DESAJPOO26-693

Asunto: *"Respuesta solicitud – Definición de alternativas de intervención (Santander de Quilichao y Puerto Tejada)"*

1. Palacio de Justicia de Santander de Quilichao

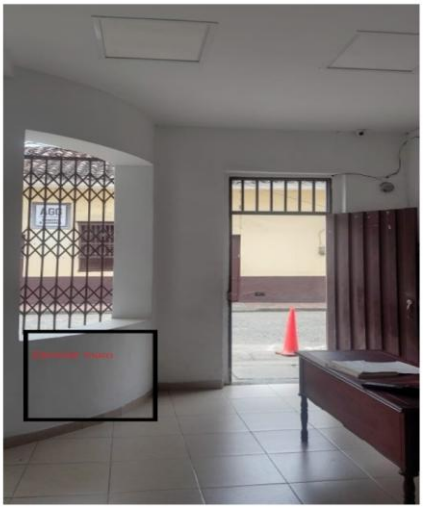
Teniendo en cuenta que desde el Área Administrativa se indicó que no es viable la apertura de ventana en el archivo por posible afectación estructural, se decidió acoger la Propuesta de Intervención No. 2.

Se descarta la instalación de la máquina de rayos X en esta sede, dado que dependía de la ejecución de la Propuesta No. 1. Se determinó reemplazar dicho equipo por la implementación de un sistema de CCTV en la sede de Puerto Tejada.

- Demolición del muro en arco entre columnas.

- Adecuación de la puerta principal para funcionamiento como puerta corrediza.
- Instalación de cerramiento en acrílico en la reja principal (altura aproximada mínima de 1.5 m).

2. Palacio de Justicia de Puerto Tejada

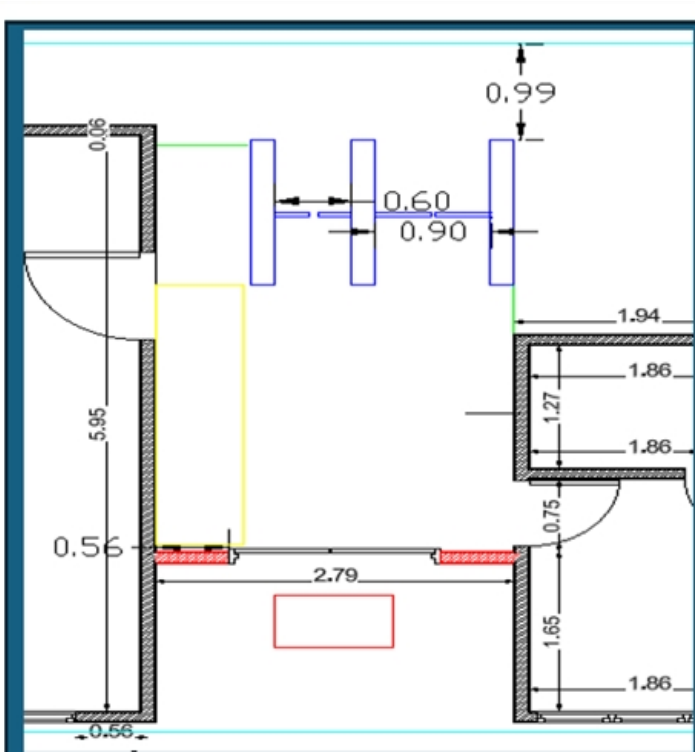
Para esta sede se define la implementación de la Propuesta de Intervención No. 1, por ser la alternativa funcionalmente más adecuada. Así mismo, se incorpora en esta sede el sistema de CCTV, en reemplazo de la máquina de rayos X no instalada en Santander de Quilichao.

No obstante, dado que no se recomendó la demolición de muros en área de tableros y baño por posible afectación a la estabilidad estructural, se requiere adecuar la ventana existente y el piso que se resaltan a continuación para habilitar atención al público.

- Adecuación de la puerta principal como puerta corrediza.
- Ampliación y adecuación de ventana como corrediza del área del cuarto de tableros eléctricos y baño para atención al público.
- Adecuar parte del piso de la entrada para atención al público.
- Cierre del acceso actual a la sala de audiencias y habilitación de un nuevo acceso.
